2NDSPACE · SYMPHONY V2 · REGISTRO MODIFICHE E VERIFICHE

SYMPHONY V2 – version log

Revisione corrente	**1.43** del 03/11/2026 – Revisione finale indipendente: decisioni su P-02, P-03, P-05, P-06
Progetto	SYMPHONY_V2, branch SYM_V2, KiCad 10.0 (CubeSat, UHF 435 MHz)
Data	03/11/2026
Redatto da	Claudio Codazzi
Approvazioni	Brik81

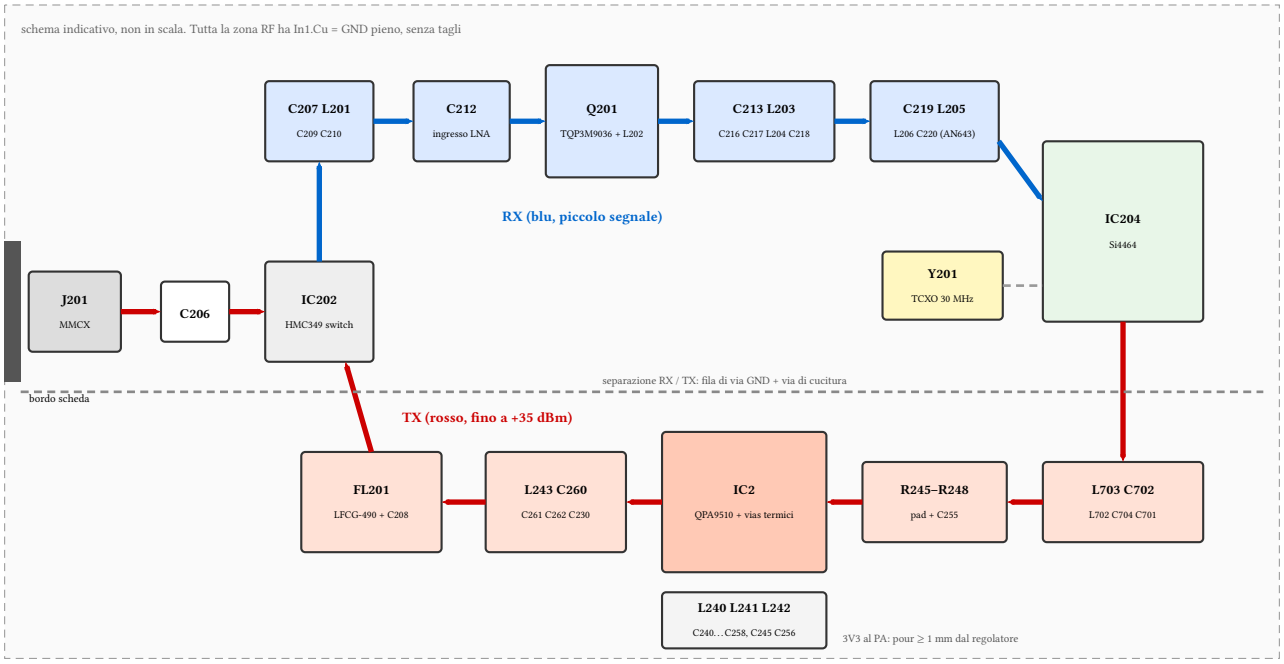
- Riferimento delle linee RF su F.Cu: **In1.Cu = GND pieno** sotto tutta la zona RF, senza tagli e senza altre piste.
- **Linea consigliata: coplanare con massa (CPWG), pista 0.20 mm, distanza dal GND di F.Cu 0.20 mm.** Calcolo: 51 Ω con εr 4.1, 49 Ω con εr 4.5. Microstriscia semplice a 50 Ω: circa 0.17 mm.

- A 435 MHz λ in scheda ≈ 390 mm: piste RF di pochi mm sono corte, ma vanno comunque tenute a 50 Ω, dritte e senza stub. Curve a 45° o ad arco.
- Via di cucitura GND lungo le linee RF e lungo il bordo del GND di F.Cu: **passo ≤ 2 mm** (copre anche le armoniche del PA fino a qualche GHz).

40. Chiusura di R-10 e R-09

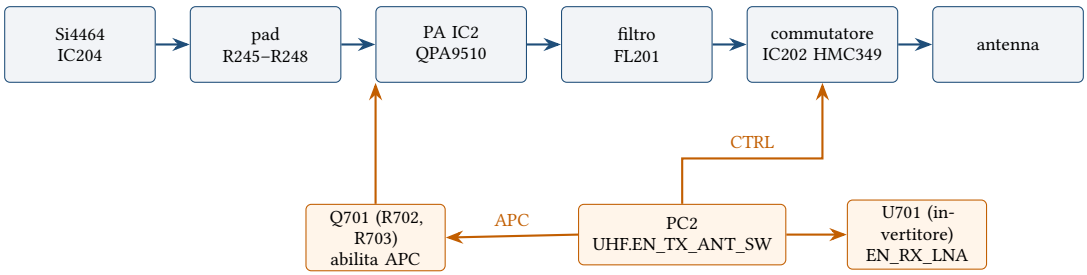
R-10. Otto condensatori del percorso RF erano Murata GRM/GCM, cioè della serie standard e non di quella ad alta Q. Su JLC (ricerca del 30/10) la serie GJM1555 in 0402 arriva al massimo a 47 pF, la GQM1555 (0402) e la GQM2195 (0805) sono a stock 0. Per mantenere i valori, compreso C255 = 56 pF che è il C1 della EVB Qorvo, Brik81 ha approvato il passaggio di tutti e otto a **GQM1875 0603**: GQM1875C2E101FB12D (C17308632, 2634 a stock, 6 pezzi) e GQM1875C2E560JB12D (C237591, 3805 a stock, 2 pezzi). Il PCB non esiste ancora, quindi il cambio di footprint non costa nulla. La tensione nominale passa a 250 V: è la stessa di prima per C212, C213 e C230, ed è più alta per gli altri. La corrente RF ammessa dal 0603 non è stata verificata sul datasheet; a questi livelli di potenza un 0603 C0G è normalmente adeguato.

R-09. Brik81 ha deciso di lasciare J15 com'è: codice C393939 con footprint GCT_USB4105 e 4 linguette THT del guscio. Il pin schermo era già stato allineato al footprint (S1 → SH) nella rev 1.27.

Parte AG – Rev. 1.34 – Supervisore della radio escludibile (R-19)

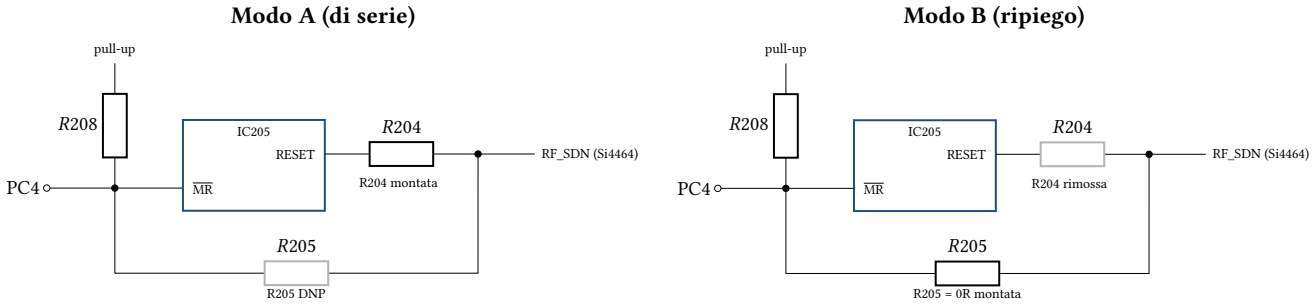
Rischio. La soglia del TPS3825-33 è 2,88 / 2,93 / 3,00 V (min / tip / max, datasheet TI SLVS165O, Electrical Characteristics). In trasmissione il PA assorbe ≈ 1,7 A dal 3V3. Se il rail scende sotto la soglia, IC205 spegne l'Si4464 (SDN alto per ≈ 200 ms), la trasmissione si interrompe e il ciclo si può ripetere. Non c'è danno: l'Si4464 funziona fino a 1,8 V. La stima del minimo in TX è ≈ 3,15–3,2 V, ma non è verificata, perché manca la risposta al gradino del TPSM863257 e il PCB non esiste ancora. La variante TPS3825-30 (soglia 2,63 V, stessa piedinatura) non risulta in vendita; la TPS3823-30 (C55505) ha una piedinatura diversa. Brik81 ha scelto di lasciare IC205 e di prevedere un ripiego.

Schema semplificato dei due modi di montaggio; i componenti grigi tratteggiati non sono montati.

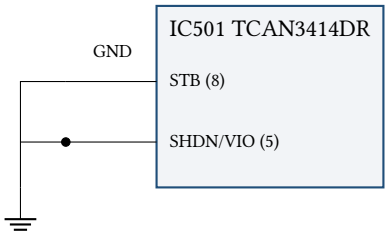
Pin	Prima	Dopo
IC501 pin 5 (SHDN)	non collegato, con flag no-connect (rete `unconnected-(IC501-SHDNVIO-Pad5)`)	collegato a GND con un filo corto verso il filo GND che già collega STB (pin 8), con giunzione

Collegamento dopo la modifica: STB (pin 8) e SHDN (pin 5) entrambi a GND.

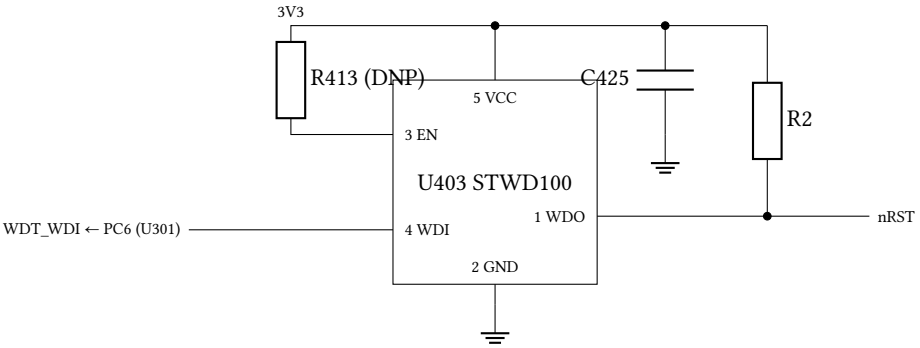
Pin U403	Nome	Collegato a	Rete
1	~WDO (open drain, attivo basso)	NRST di U301 (pin 7)	`/IF/DBG.nRST`
2	GND	GND	`GND`
3	~EN	R413 (DNP) → 3V3	`Net-(U403-~EN)`
4	WDI	U301 PC6 (pin 37)	`/MCU/WDT_WDI`
5	VCC	3V3, con C425 verso GND	`3V3`

U301 PC6 (pin 37) era libero con no-connect, che è stato rimosso.
